RECUEIL DES AVIS ISSUS DE LA CONSULTATION AUPRÈS DES MINISTÈRES ET ORGANISMES

**Objet : Commentaires Environnement Canada - recevabilité
Projet Parc éolien Des Moulins - phase 2**

Objet : Avis en recevabilité - Environnement Canada
Projet Parc éolien Des Moulins - phase 2

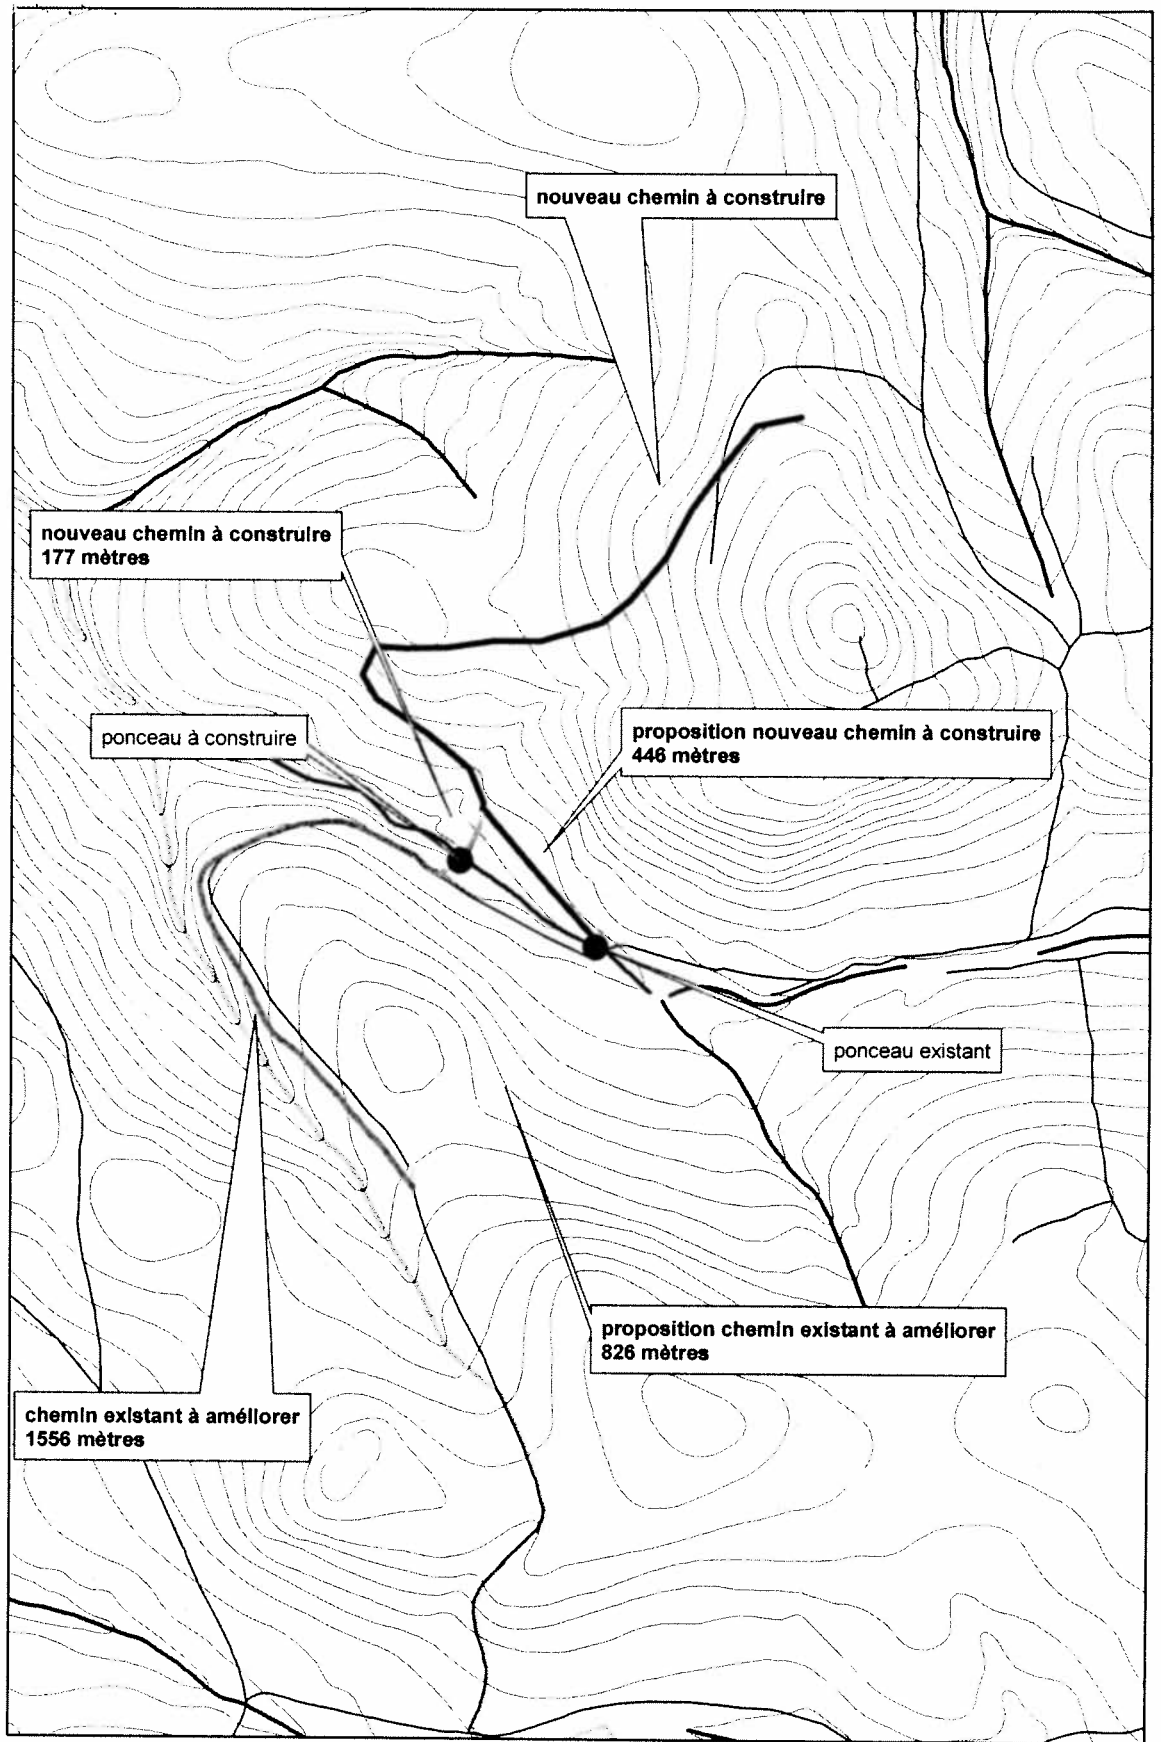
Le MRNF se questionne sur le chemin qui relie les éoliennes 71 et 72 aux 5 autres éoliennes du projet. **Sur la carte ci-jointe**, l'initiateur propose d'utiliser un chemin existant à améliorer d'une longueur de 1556 mètres (identifié en bleu). Cette portion de chemin longe un ruisseau sur toute sa distance et comprend la construction d'un nouveau ponceau. Le MRNF suggère plutôt le tracé mauve d'une longueur de 446 mètres de chemin à construire et de remettre en état la section jaune sur une longueur de 826 mètres. Cette proposition aurait comme avantage de sortir complètement de la zone d'influence du ruisseau et éviterait de construire un nouveau ponceau à moins de 350 mètres d'un ponceau existant. Cette proposition aurait également l'avantage de réduire d'environ 500 mètres la distance totale de construction ou de remise en état de la voirie. **Sur cet aspect, des discussions entre le MRNF et le promoteur s'avèrent nécessaires afin de convenir d'un tracé avant les étapes subséquentes de l'analyse de l'étude d'impact.**
